## **Rapport de l'Inspection des installations classées**

Visite d'inspection du 16/10/2024

**TYM Illzach**

Références : 0006700635\_2024\_10\_16\_TYM Illzach\_VIIC rétentions  
Code AIOT : 0006700635

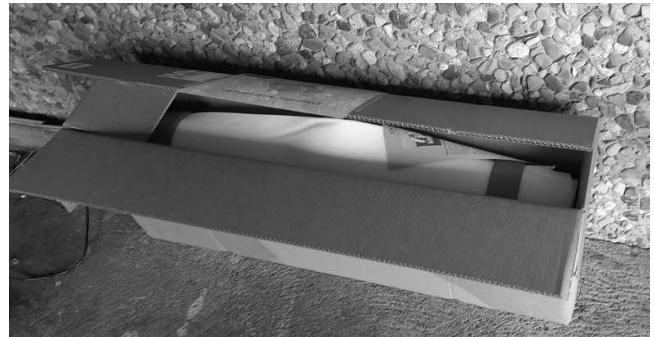
Le système d'obturation est composé de 15 plaques rigides en acier dont trois sont situées au niveau du hall 5 C et les autres au niveau du dépôt n° 3 ainsi que de deux plaques souples acquises récemment. Le service d'inspection a constaté leur présence lors de la visite à l'exception de l'une des deux plaques souples.

Lors de la visite, un test de mise en œuvre des plaques rigides a été réalisé au niveau du quai de chargement / déchargement du hall 5C. Lors de cet essai, le service d'inspection a constaté que la manipulation des plaques rigides est difficile (les plaques sont lourdes, il faut au préalable enlever la plaque ajourée du regard existant pour la remplacer par la plaque rigide) et que leur efficacité (étanchéité) est insuffisante en raison de la présence de dépôt et de végétation autour de ces regards. Par ailleurs, la localisation centralisée de ces dispositifs, les difficultés associées à leur manipulation, la distance à parcourir pour les mettre en œuvre et l'absence de personnel sur site en dehors des heures ouvrées ne permet pas de s'assurer que ces dernières seront installées dès le début d'un incendie comme le prévoit la prescription. En outre, le nombre de plaques disponibles en cas d'un incendie généralisé est inférieur au nombre de regard et puits à obturer présent sur le site.

## Descente eaux pluviales de toiture et puits associé dans bâtiment 5B et 5A

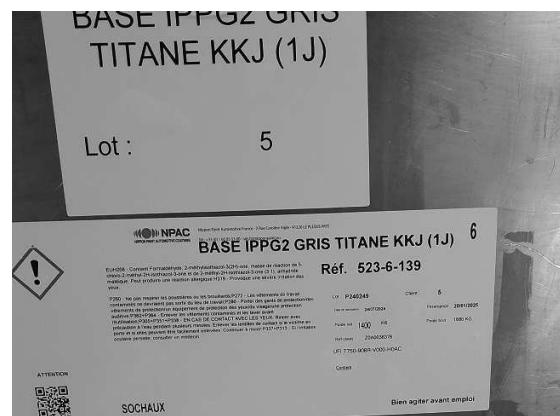
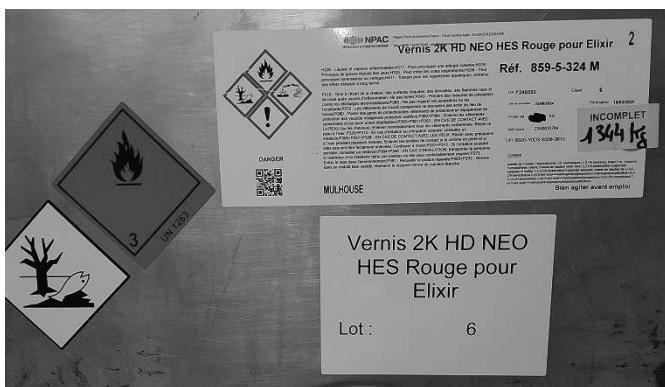
Le service d'inspection a également constaté la présence de puits perdus (descente d'eaux pluviales de toitures infiltrées via ces puits d'après les dires de l'exploitant) à l'intérieur des dépôts 5B et 5A. L'exploitant n'a pas été en mesure de justifier du confinement de ces descentes d'eaux pluviales de toiture avant leur infiltration dans le sol en cas d'incendie afin de se prémunir de tout risque de pollution accidentelle.

<b>Demande à formuler à l'exploitant à la suite du constat :</b>
L'exploitant justifiera dans un délai de trois mois au service d'inspection de l'absence de risque de pollution des eaux souterraines en cas d'incendie associés au réseau de collecte d'eaux pluviales de toitures. Le cas échéant, il communiquera les mesures envisagées.

Extrait de la fiche 35 du POI de l'exploitant identifiant les regards à obturer, l'emplacement des plaques d'obturation et les zones de rétention.

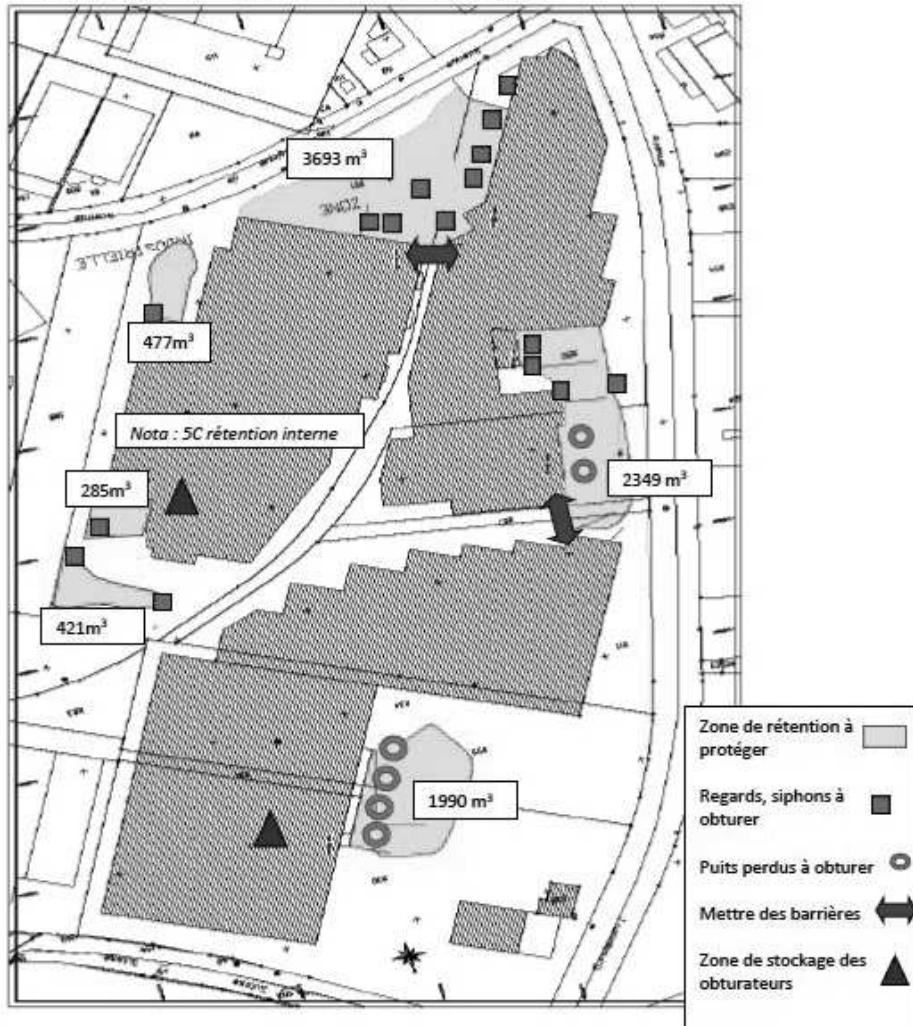
D'autre part, le POI contient un plan avec l'emplacement des puits et des regards d'eaux pluviales à obturer, ce document en mentionne vingt-deux répartis sur l'ensemble du site.

Le service d'inspection a cependant constaté que ce plan n'est pas à jour lors de sa visite terrain (des regards sont manquants sur le plan notamment au niveau du quai de chargement du hall 5B, de l'extrémité sud du bâtiment F, au niveau du quai de chargement du dépôt 1 et derrière le bâtiment administratif).

Enfin, lors de la visite le service d'inspection a identifié que deux zones situées au nord des installations, une devant les quais des dépôts 1 et 2 et une derrière le bâtiment administratif (zone où est situé l'atelier de réparation et le stockage du carburant) ne possèdent pas de rétention identifiée dans le POI alors que des substances dangereuses sont susceptibles d'être émises en cas d'incendie (ou de déversement d'hydrocarbures pour le bâtiment administratif). L'exploitant n'a pas été en mesure de justifier du sens d'écoulement des eaux susceptibles d'être polluées en cas de sinistre provenant de ces zones.

L'exploitant transmettra dans un délai de 2 mois la fiche FR 35 « mise sous rétention Illzach » de son POI actualisée vis-à vis de l'emplacement des regards et puits infiltration et des moyens associés.
